PRORROGA No. 2 y OTRO SI MODIFICATORIO No. 1 AL CONTRATO DE INTERVENTORIA No. 424-2022 CELEBRADO ENTRE EL FONDO DE DESARROLLO LOCAL DE RAFAEL URIBE URIBE E INTERVENTORIA Y CONSTRUCIVILES SAS.

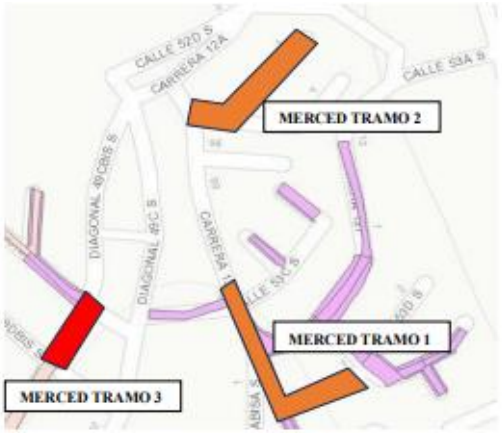
Frente de obra La Merced tramo 1 – CIV 18003826 En el frente de obra del barrio La Merced, el contrato inicial contemplaba la ejecución de 3 segmentos viales CIVs 18003873; 18003922; 18003923; los cuales se interviene la calle 49b sur, desde la carrera 11A bis A, hasta la carreta 11C, como se muestra en la siguiente imagen.

Se marca de color rojo el área de intervención de los segmentos viales del contrato, y de amarillo se marca el pavimento rígido existente en el barrio, observándose un segmento de aproximadamente 15m. entre ambos pavimentos que quedaría sin intervenir como se muestra en la siguiente imagen:

Es de este modo que para garantizar el empalme adecuado del pavimento nuevo con el existente, generando un corredor pavimentado continuo y de esta manera garantizar condiciones de entorno adecuadas para la estabilidad de la obra, se requiere de la intervención del CIV 18003826, el cual deberá ser incluido al contrato.

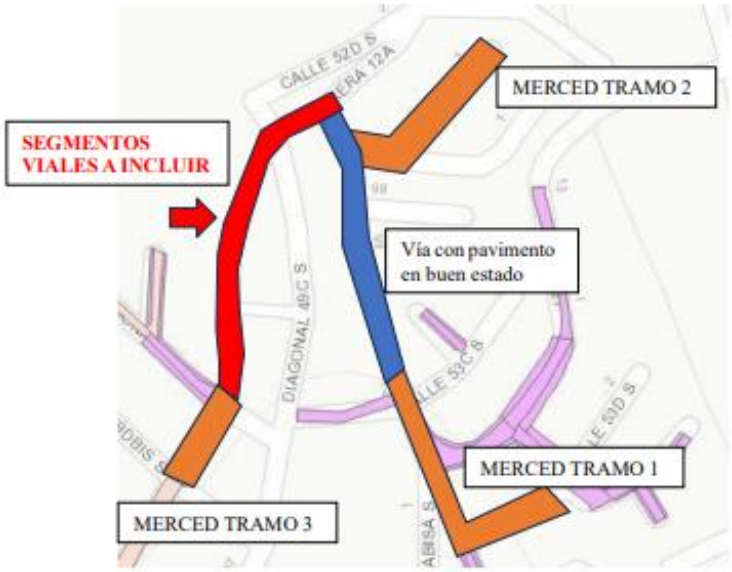
Frente de obra La Merced tramo 3 – CIVs 18003819; 18007888; 18007890
En el frente de obra del barrio La Merced en el tramo 3, dentro del contrato inicial se contempló la ejecución del segmento vial 18008130, con una longitud aproximada de 40 ml, como se observa en la siguiente imagen:

actualmente entre los tramos Merced tramo 1 y Merced tramo 2 se presenta una vía pavimentada en pavimento rígido que se encuentra en condiciones aceptables de circulación. Como se observa en la siguiente imagen:

Sin embargo, entre los tramos de La Merced tramo 2 y La Merced tramo 3 existe una vía con un pavimento flexible en muy malas condiciones, el cual dificulta la movilidad del sector, como se observa en las siguientes imágenes:

Es por ello que considerando que ya se viene interviniendo esta vía en malas condiciones en una longitud de apenas 40 ml (Merced tramo 3), se vio necesario realizar la construcción del pavimento en este sector, con la finalidad de generar un corredor vehicular continuo en óptimas condiciones para la movilidad de los usuarios tanto vehículos como peatones.

Es importante mencionar que las zonas no pavimentadas pueden llegar a generar deterioros en las obras que se vienen realizando, esto por la transición y cambio de rigidez de los materiales, y siendo las longitudes intervenidas pequeñas, se pone en riesgo la integridad de la vía, por lo que se ve necesario pavimentar el corredor vial en su totalidad.

Es por ello que se requiere de la intervención de los CIVs: 18003819; 18007888; 18007890, para poder generar un corredor vial pavimentado en el barrio. Los segmentos recomendados para su intervención se muestran en la siguiente imagen
